Città di Lucca

REGOLAMENTO URBANISTICO

VARIANTE STRAORDINARIA DI SALVAGUARDIA DEL P.S.

STRALCI CARTOGRAFICI DELLE MODIFICHE APPORTATE

TAVOLA URB 10	limite di variante	STATO ATTUALE STATO IN VARIANTE	5.05
	scala 1:5000

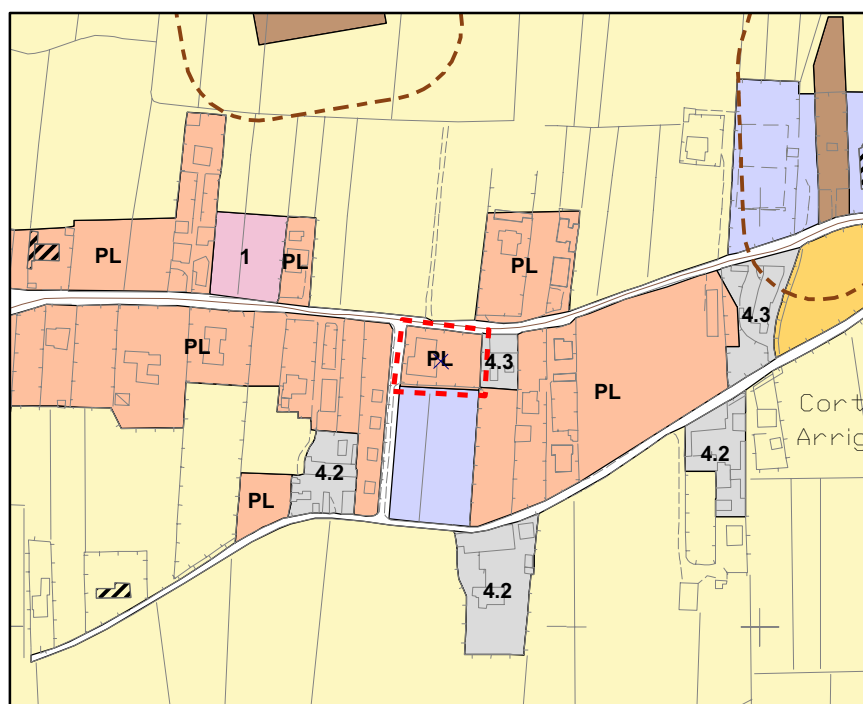
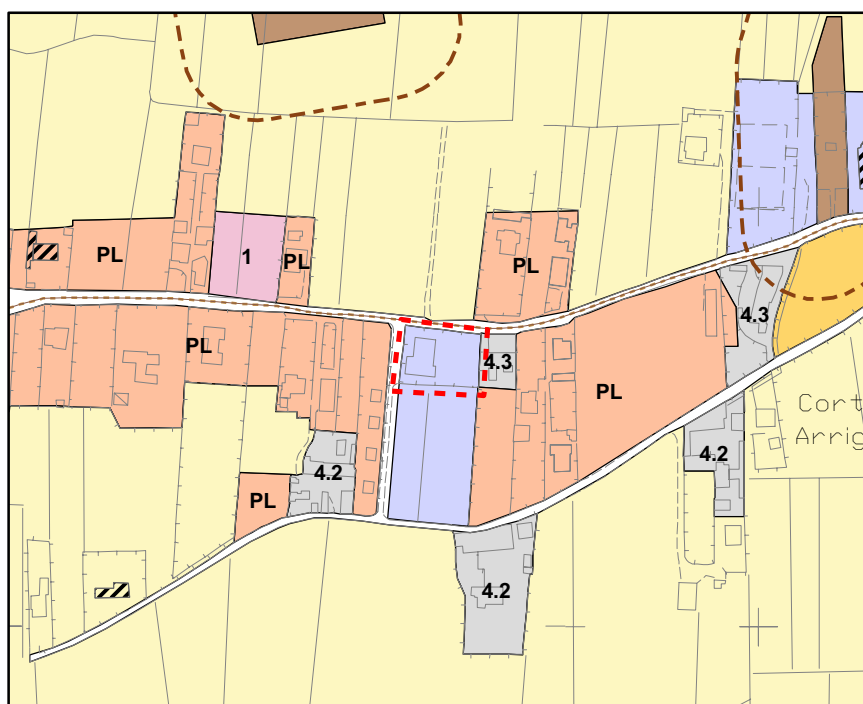
Per la previsione suddetta si assegna una destinazione urbanistica di tipo *aree residenziali PL* (art. 112 delle NTA) modificando porzione di terreno attualmente destinata ad *attrezzature di interesse locale* (art. 133).

TAVOLA
URB 1

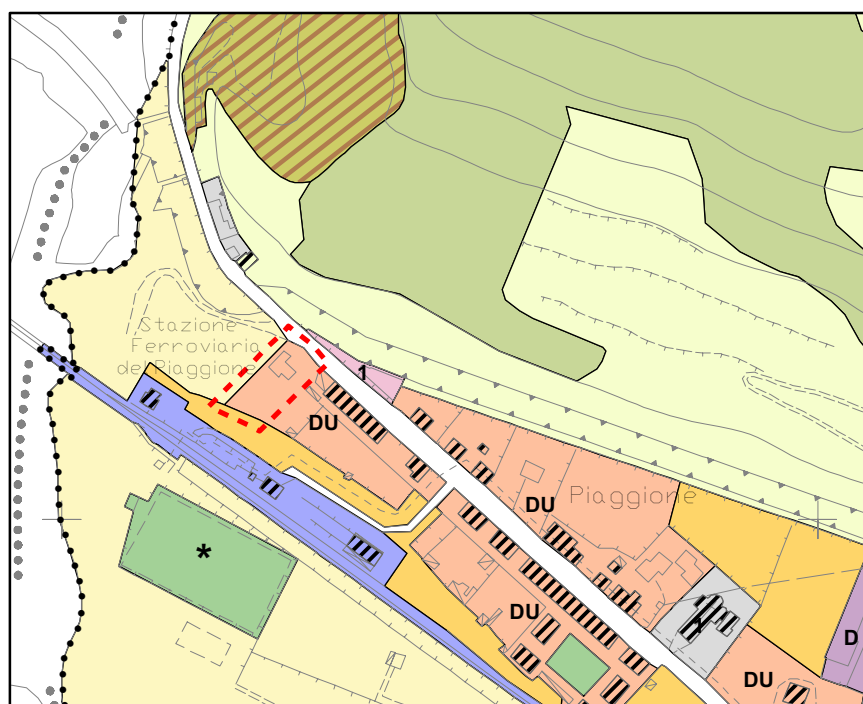
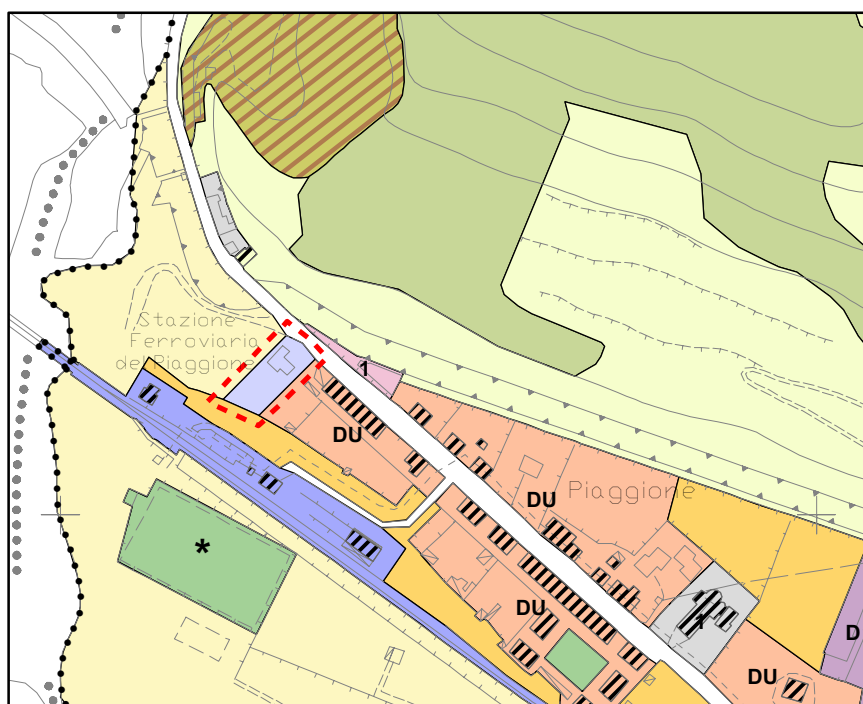
Per la previsione suddetta si assegna una destinazione urbanistica di tipo *aree residenziali DU* (art. 114 delle NTA) modificando un terreno attualmente destinato ad *attrezzature di interesse locale* (art. 133).

TAVOLA
URB 8

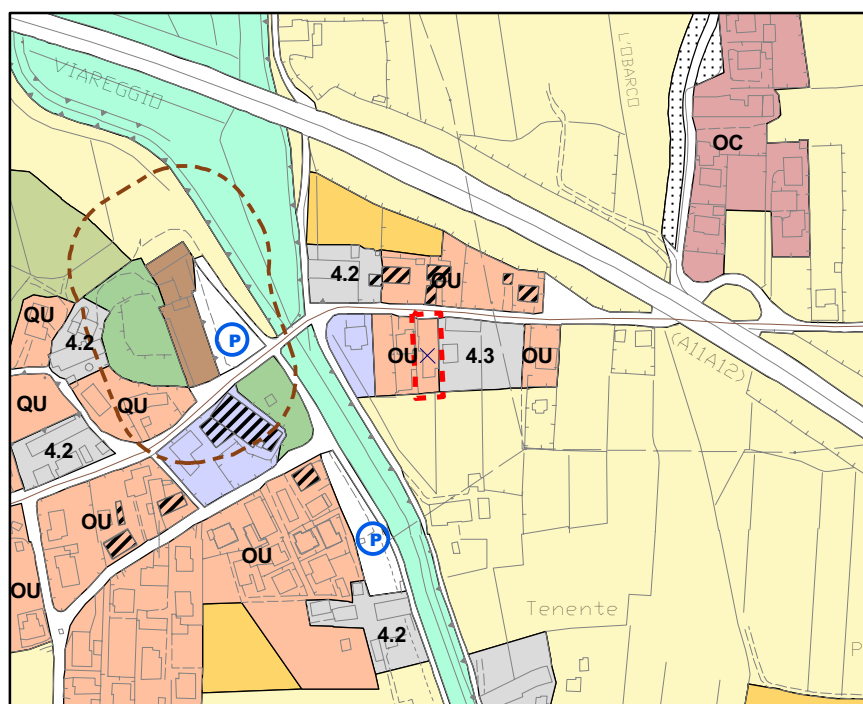
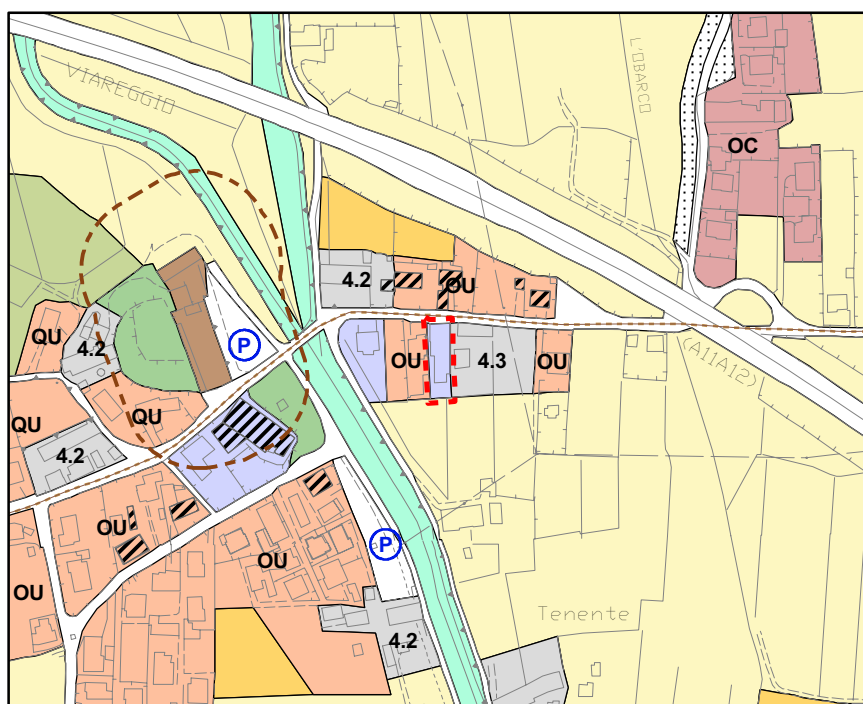
Per la previsione suddetta si assegna una destinazione urbanistica di tipo *aree residenziali OU* (art. 114 delle NTA) modificando un terreno attualmente destinato ad *attrezzature di interesse locale* (art. 133).

TAVOLA URB 5 URB 10	limite di variante scala 1:5000	STATO ATTUALE STATO IN VARIANTE	6.01
------------------------------------	---	---	--

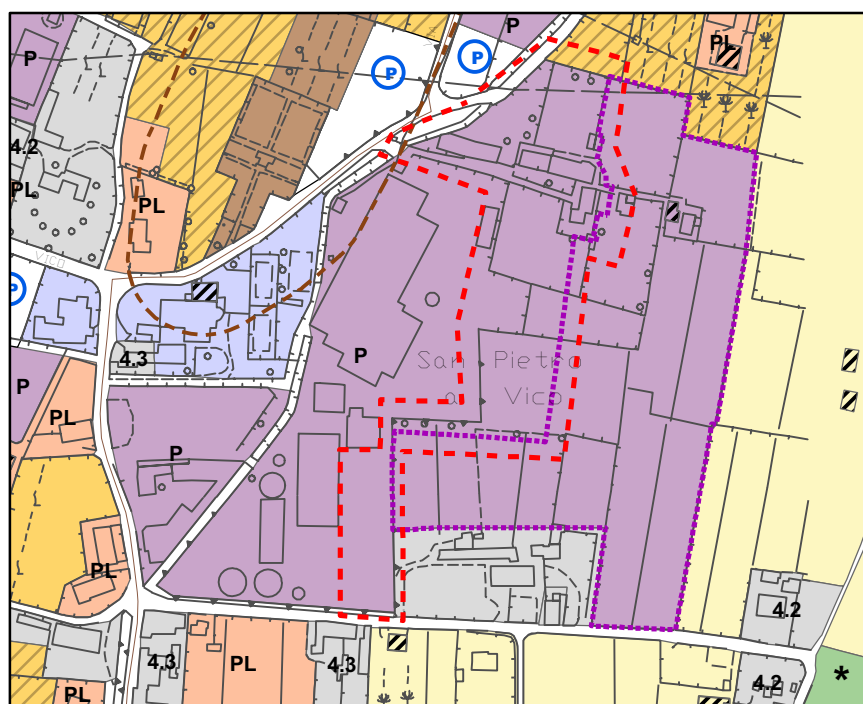
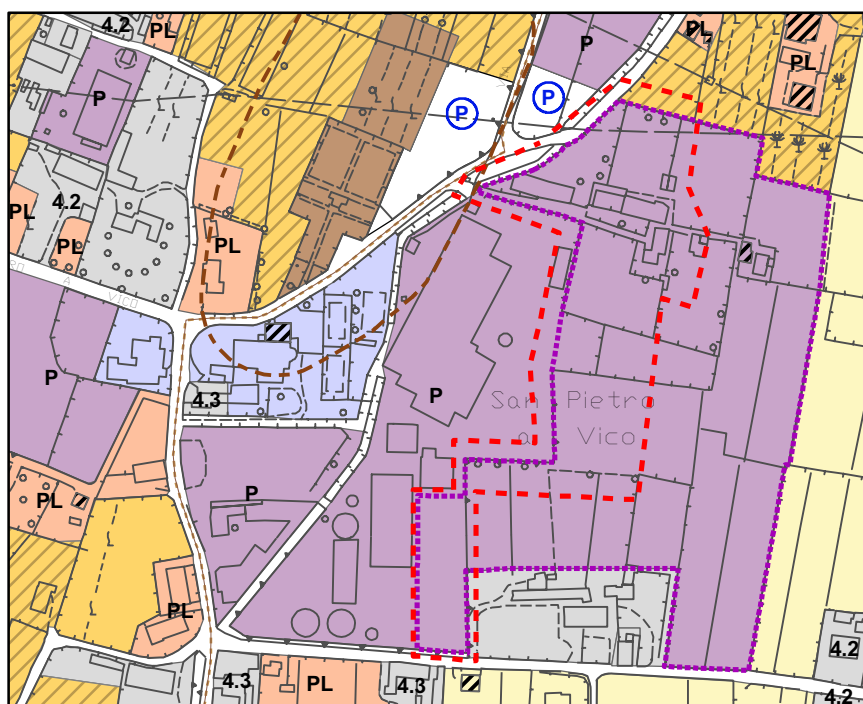
Si procede alla modifica della perimetrazione propria della zona urbanistica *aree produttive isolate della Piana – P* disciplinate dal comma 4 dell'art. 119.

TAVOLA URB 12	limite di variante scala 1:5000	STATO ATTUALE	E.01 E.02
--------------------------	--	-----------------------------	-----------------------------

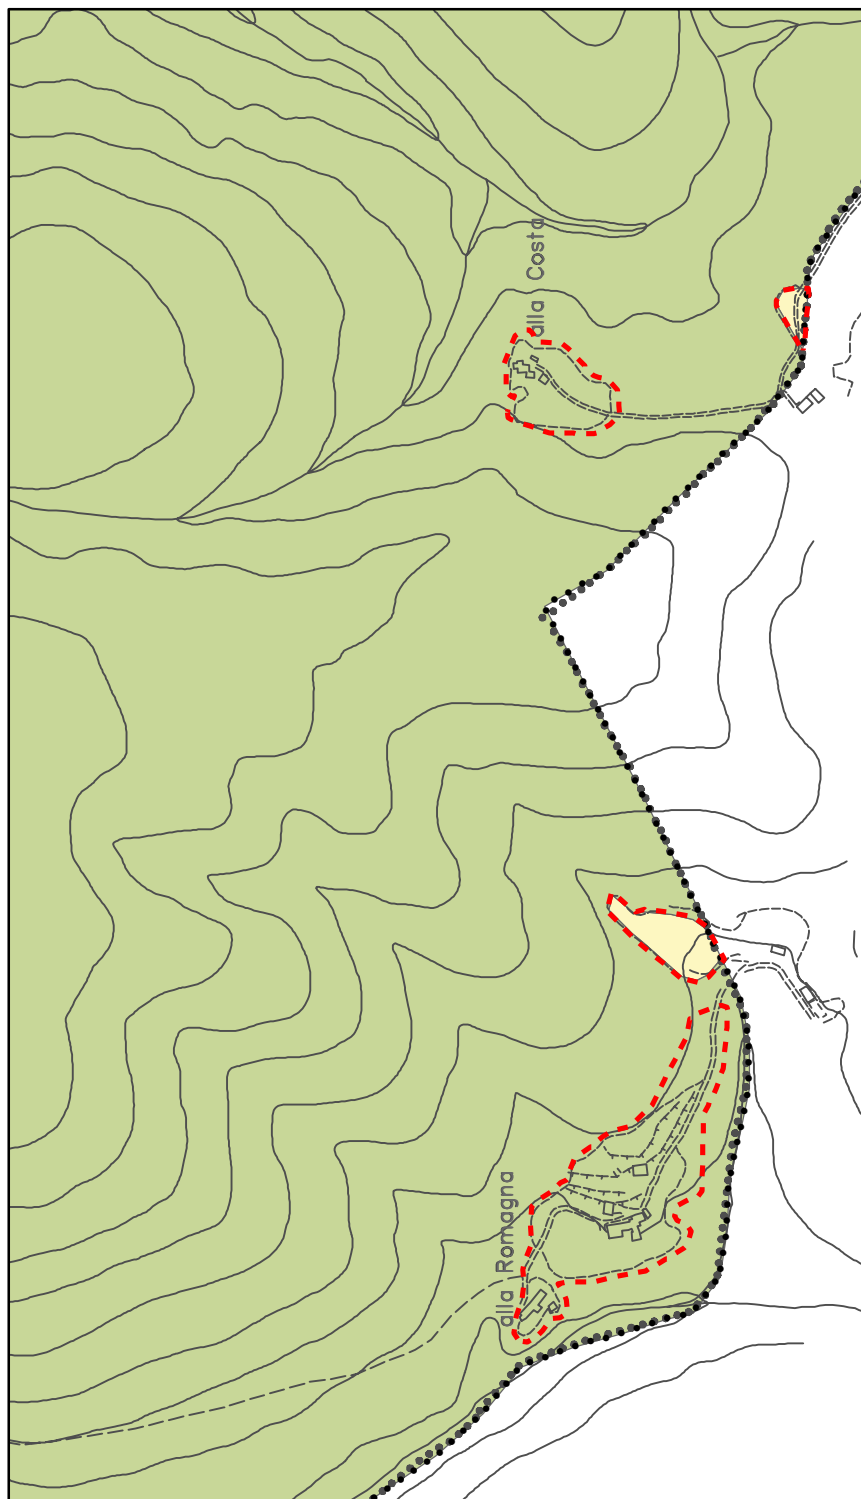
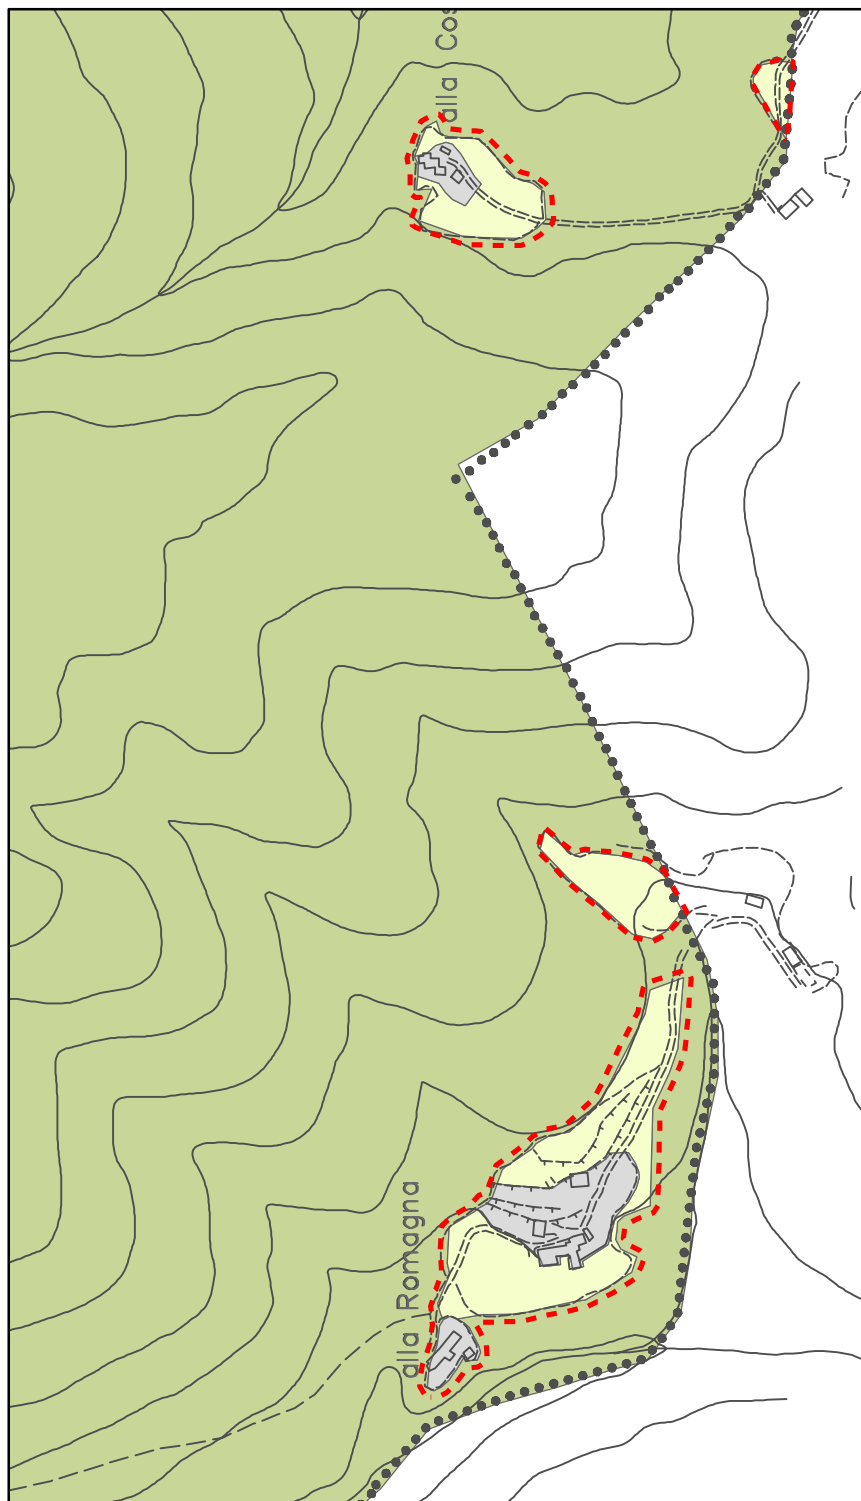
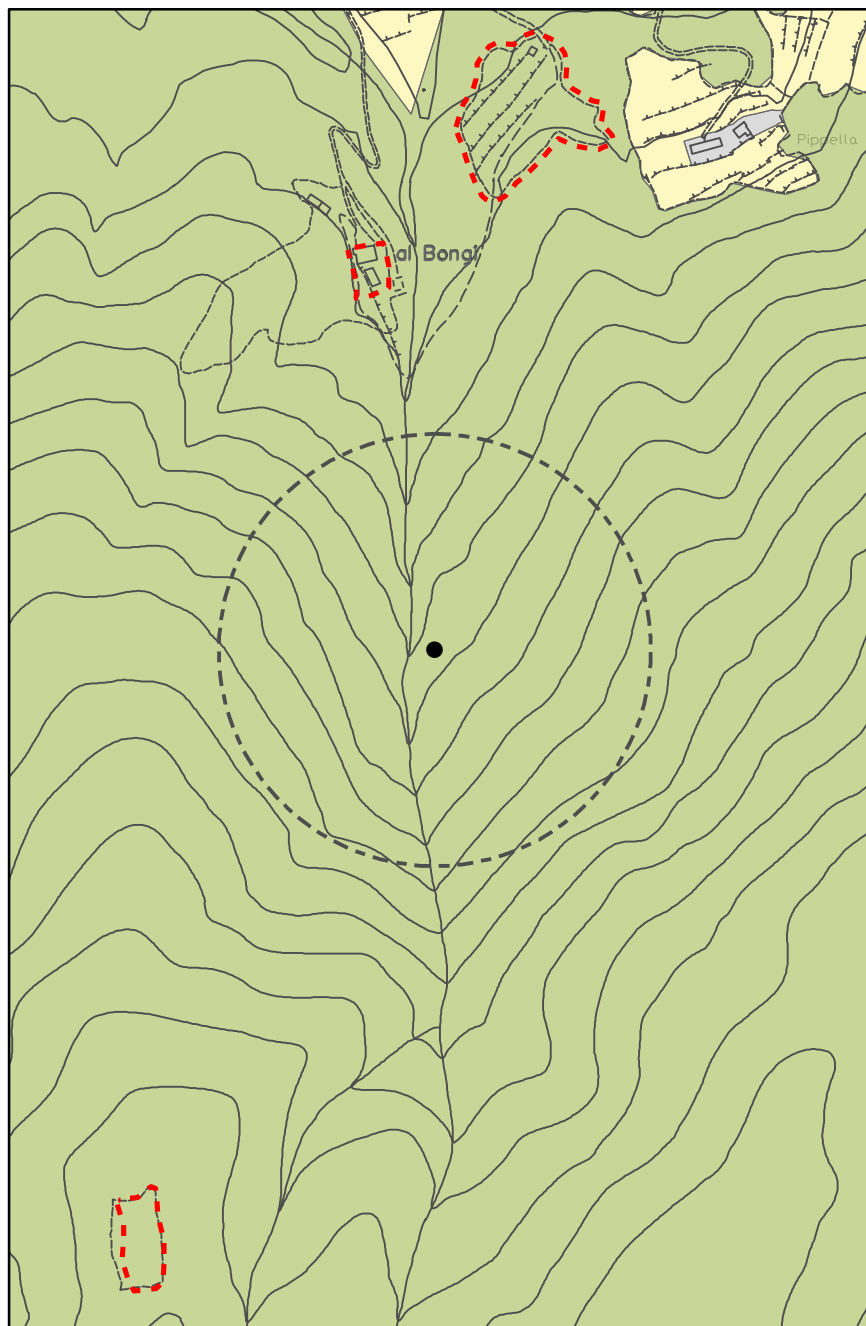
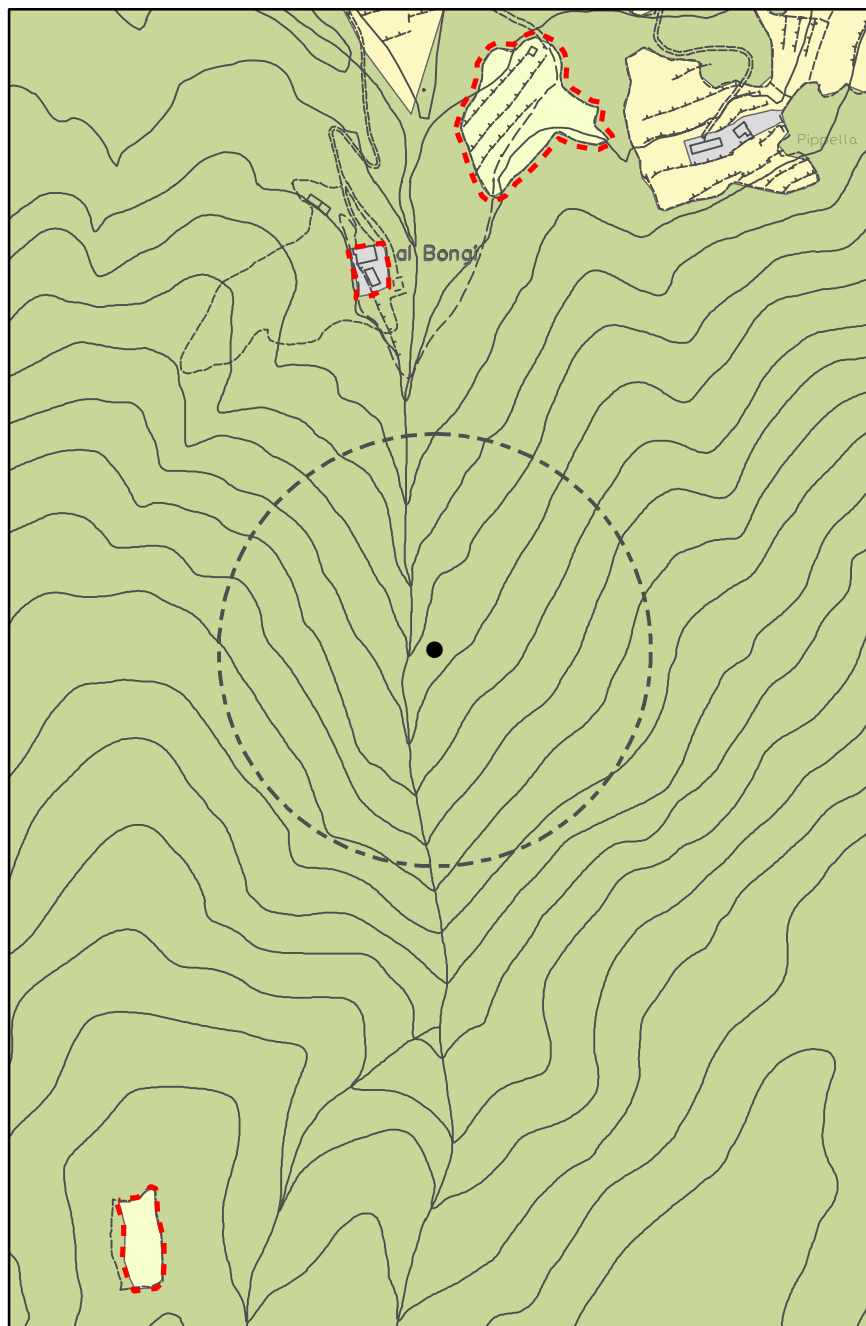
Ricostituzione delle sette zone urbanistiche *aree agricole di interesse paesaggistico* (art. 31.4) nella identica posizione e con la identica consistenza della versione adottata del R.U.
